REGISTRO FOTOGRÁFICO

DEPARTAMENTO:	GUATEMALA <i>Ciudad Capital</i>	MUNICIPIO:	GUATEMALA <i>zona 5</i>
NOMBRE DEL ESTABLECIMIENTO:	EOUN NO.88 ROMULO GALLEGOS	DIRECCIÓN DEL ESTABLECIMIENTO:	43 AVE. 10-19 COLONIA FERROCARRILERO
CÓDIGO DEL ESTABLECIMIENTO:	00-05-0421-43	FECHA DE LA INSPECCIÓN:	26/03/2024

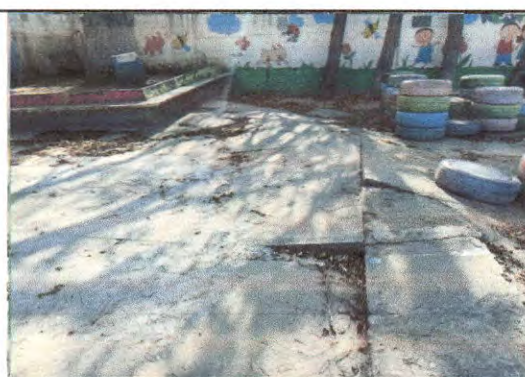
Foto 3: En la parte superior se colocaran ventanas tipo PVC para cerrar los 30 cms aproximadamente existentes

Foto 4: agua se filtra a los costados, es necesario colocar flashing

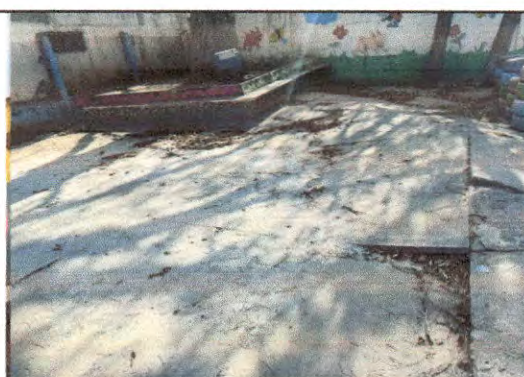
Foto 5: Es necesario colocar estructura metalica para sellar espacios

Foto 6: Es necesario dar mantenimiento a puertas
